改善箇所説明図

【不具合内容】

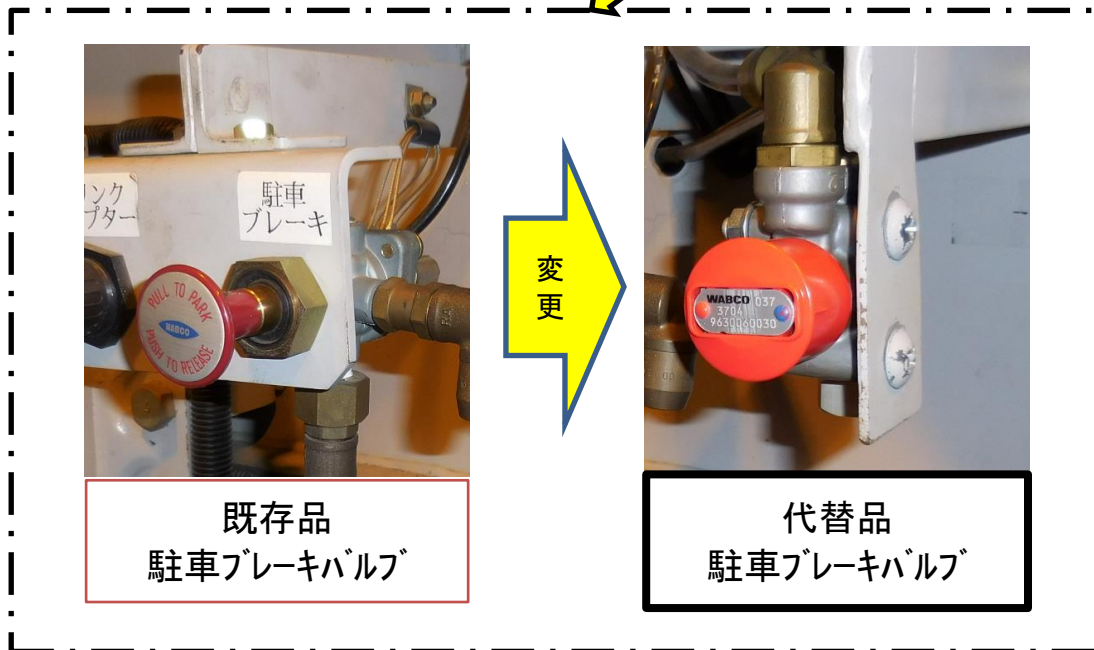
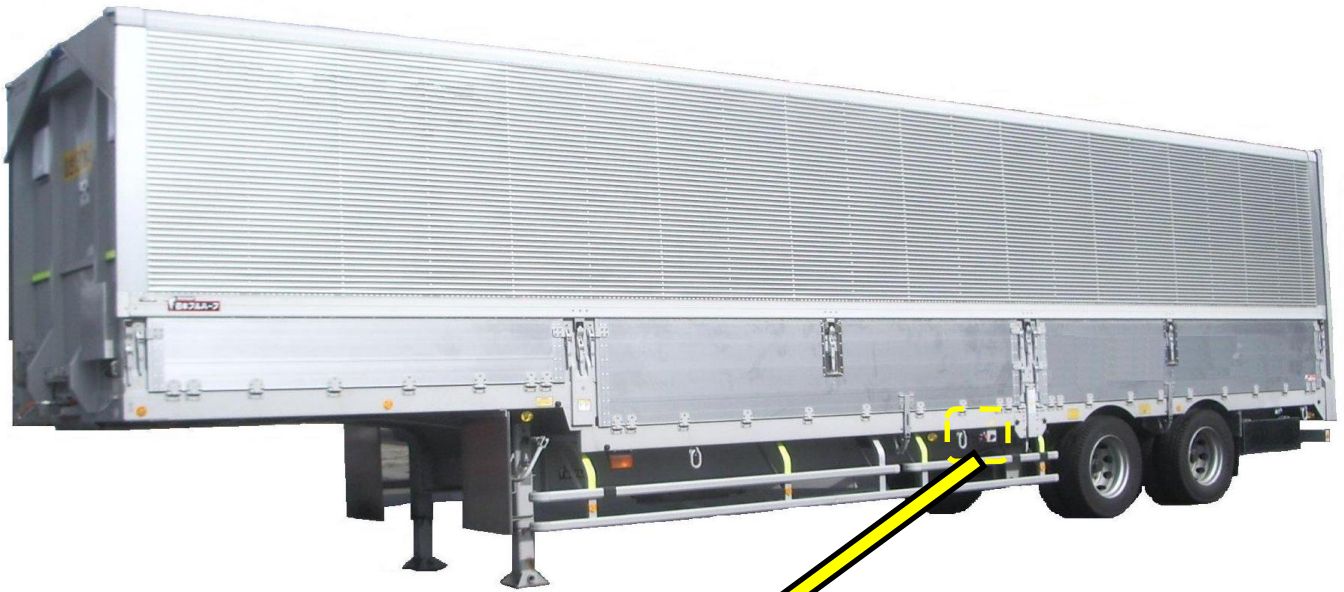
注: は、交換部品および追加部品を示す

中期ブレーキ規制以降のトレーラで車軸が1軸またはリフトアクスル仕様のものにおいて、エア制御バルブなどの関連部品が交換期限を超えて使用されたことによって、エア漏れが生じブレーキ系統のエア圧が低下することがある。この場合、駐車ブレーキが自動で作動する構造となっているため、駐車ブレーキを解除せず走行すると、ブレーキの引き摺りが発生し、最悪の場合、ブレーキドラムが過熱し火災に至るおそれがある。

全車両、駐車ブレーキバルブを代替品と交換する。
